Mercedes-Benz

Actros / Axor / ...

Kaksilevykytkintä on kehitetty edelleen ja muotoilua mukautettu muuttuneisiin teknisiin vaatimuksiin. Tähänastinen napa/hylsy-muotoilu (kuva 1) on vaihdettu uuteen liitoslevylliseen (kuva 2) rakenteeseen.

Kuva 1: Tähänastinen muotoilu (esimerkki)

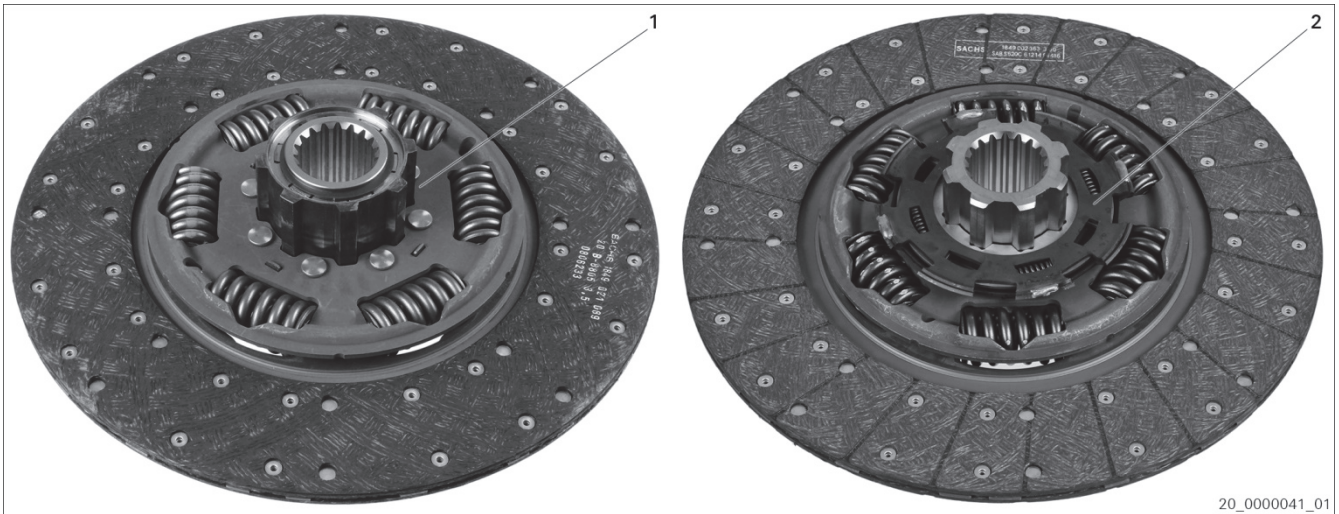
Eri muotoilujen rakenneosia ei voida asentaa sekaisin!

Vaihtoketju
3400 121 501 → 3400 700 649
3400 700 355 → 3400 700 648
3488 000 102 → 3488 000 400 + 1878 007 185
